作成日　2025.04.25

◆床排水リモデルを床排水200㎜へ変更する場合
【UWN●B～ → UWN●U～ へ変更】ネオレスト手洗器付
●がA/B/H/J/K/L/M/N/1/2の場合

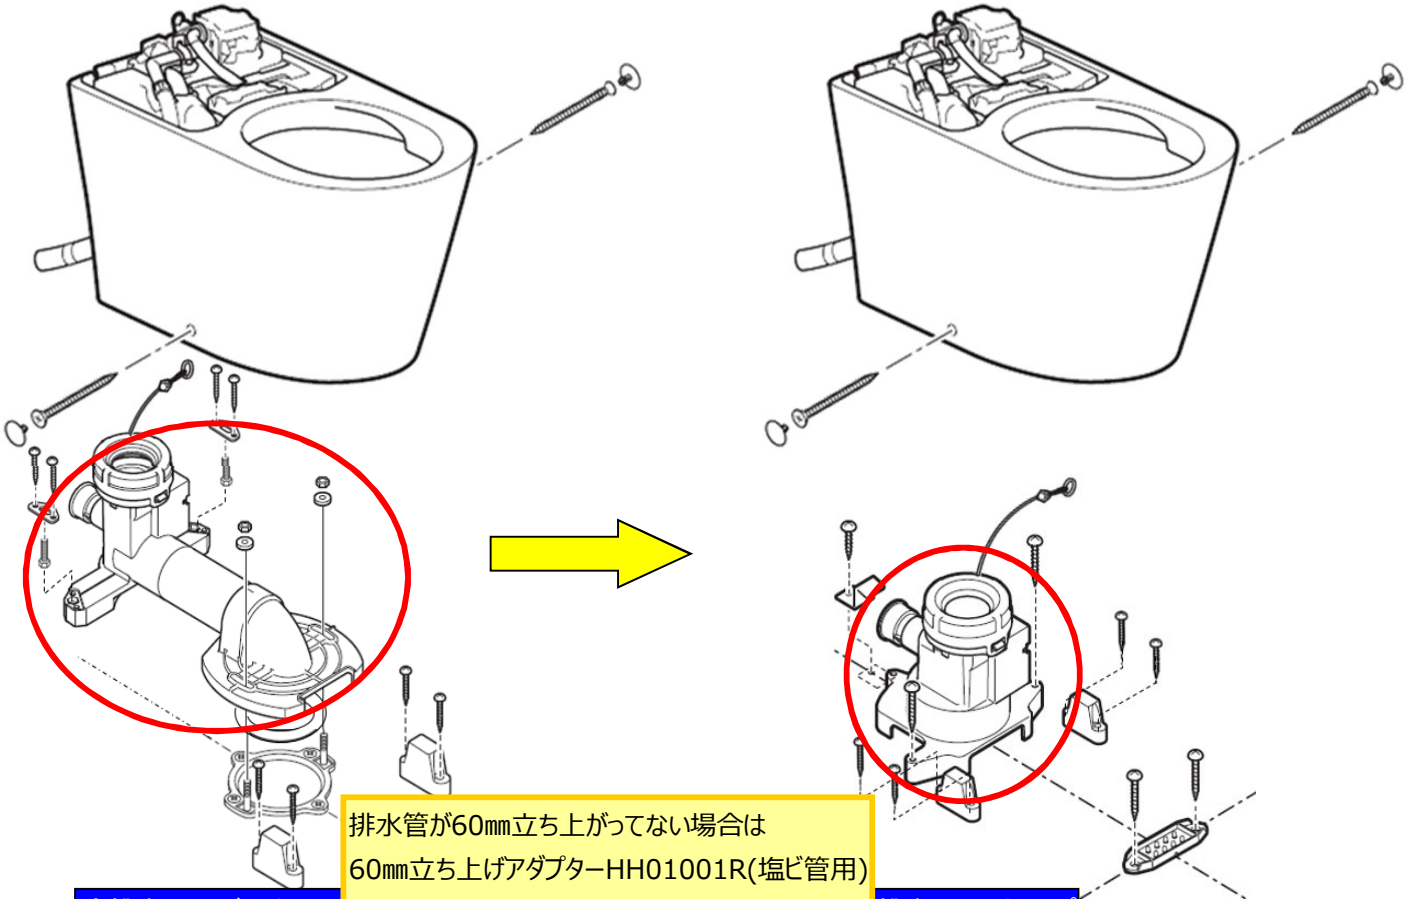
排水管が60㎜立ち上がってない場合は
60㎜立ち上げアダプターHH01001R(塩ビ管用)
またはT90SW75/100(鉛管用)
を別途手配し対応ください。

名称	部品図	補修品番	個数	備考
排水ソケット セット

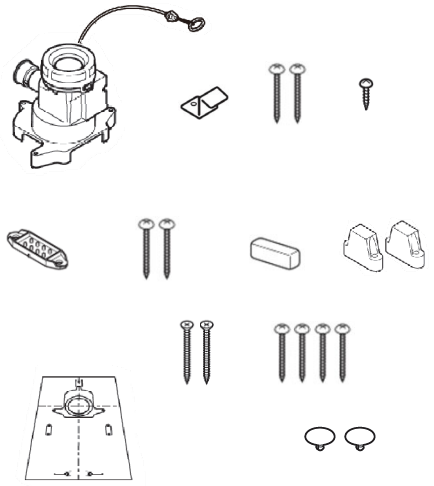
【変更必要部材】

UGX256	1
